© 서울특별시 강북구 공고 제2022-1278호

미아중심재정비촉진지구 재정비촉진계획 변경(안) 주민공람 공고

○ 재정비촉진구역 및 존치구역 결정(기정/변경)도

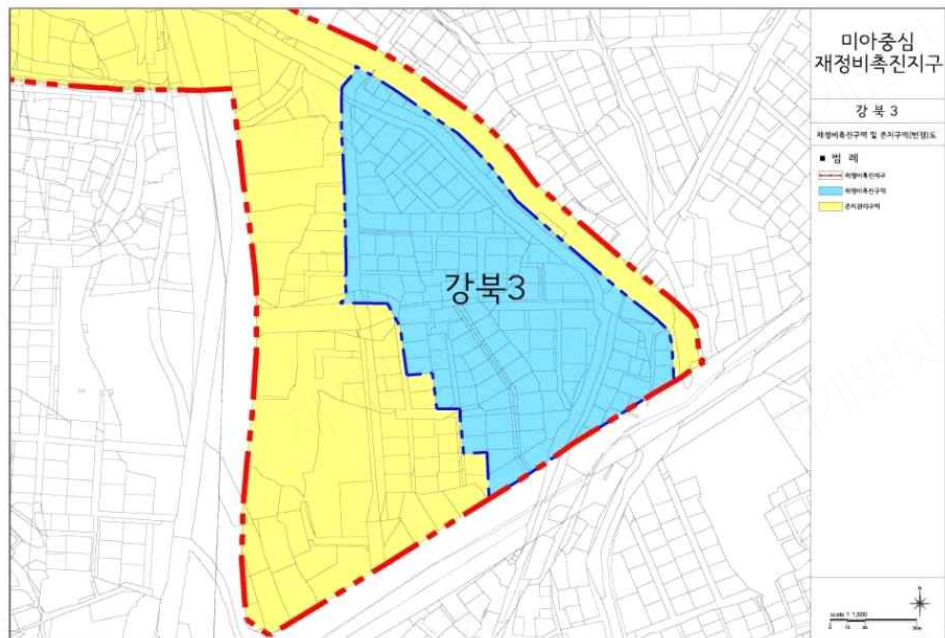
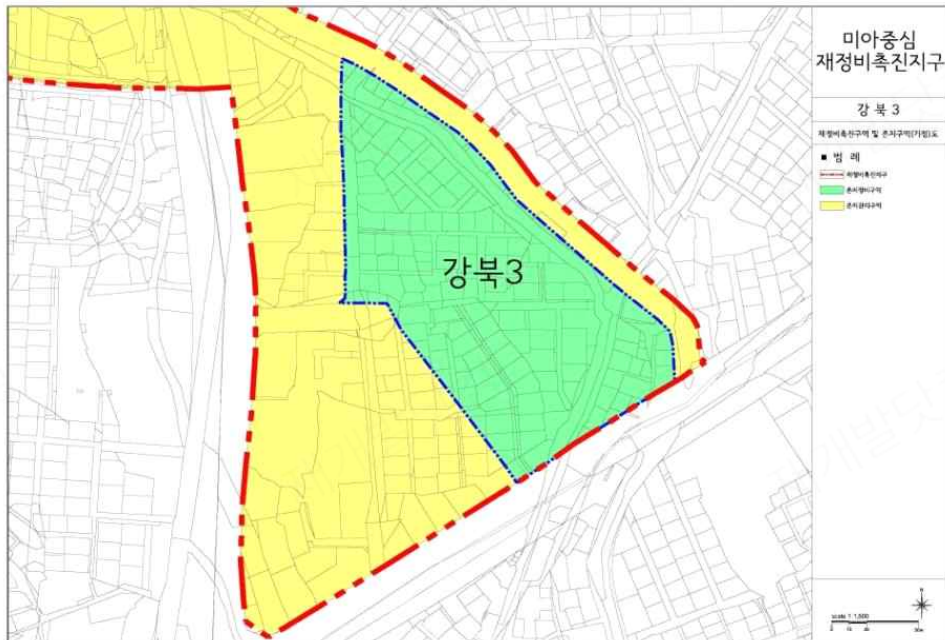
2. 재정비촉진사업의 완료 목표연도: 변경 없음
3. 재정비촉진지구 정비의 기본방향 및 목표: 변경 없음
4. 재정비촉진구역 및 존치구역 지정에 관한 사항: 변경
 - 1) 촉진구역: 변경

구분	재정비촉진 사업명칭	위치	면 적(m ²)			비고
			기정	변경	변경후	
신설	강북3 재정비촉진구역	강북구 미아동 45-32일대	-	증) 25,067.0	25,067.0
